CONCOURS POUR UN BATIMENT D'ÉCOLE, A FRIBOURG

IVme prix :

Projet « Spacieux », de M. *Tinguely*, architecte, à Liebefeld — Berne.

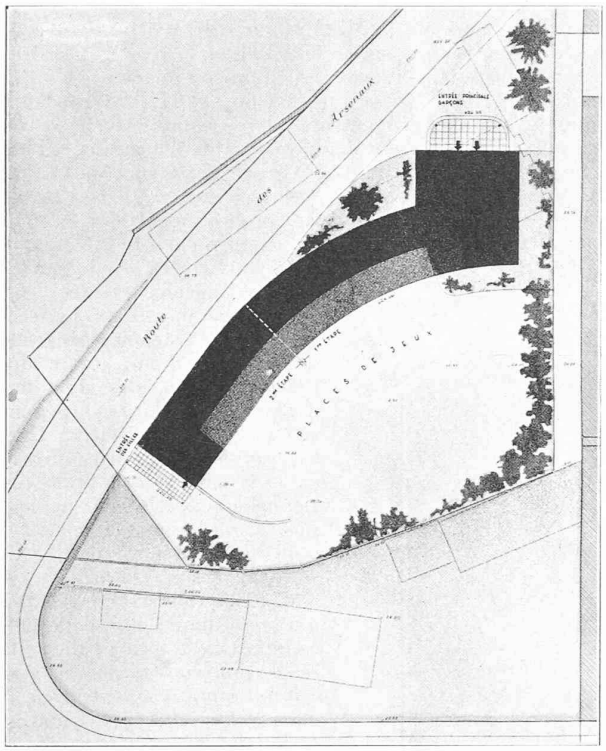
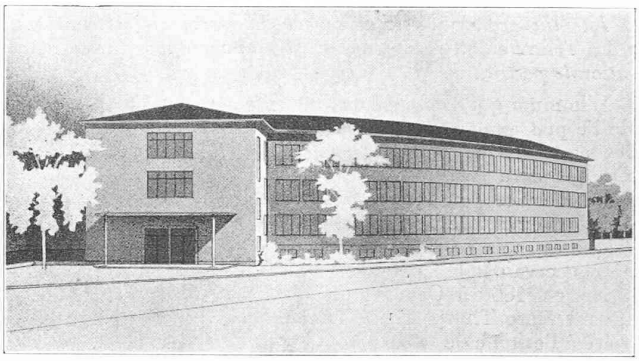
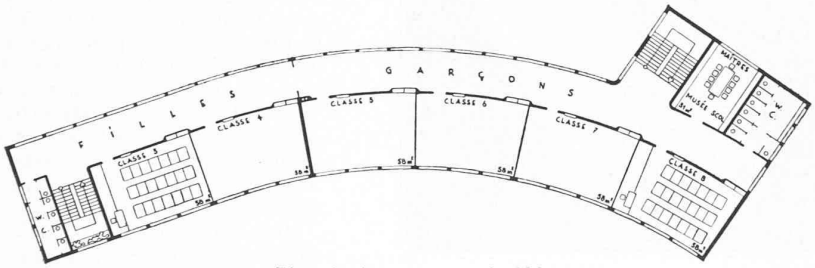
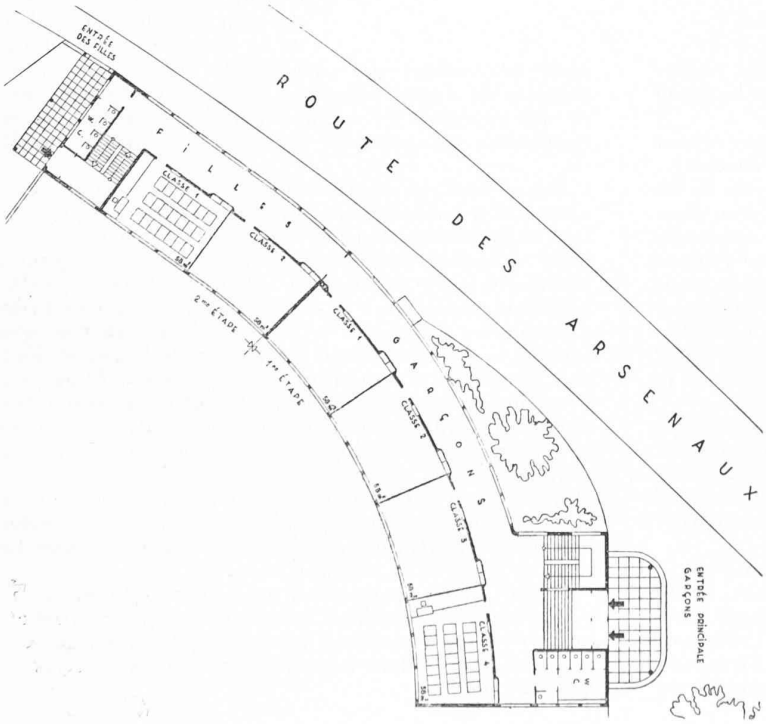
L'implantation est bonne. Les entrées sont bien traitées, mais il y a disproportion entre les entrées des garçons et des filles. Le hall de récréation est intéressant, mais la situation du logement du concierge, à proximité de ce hall et du préau, est critiquable. L'orientation des locaux principaux est bonne. Le manque de caractère de l'architecture de la façade d'entrée nuit à l'ensemble du projet.
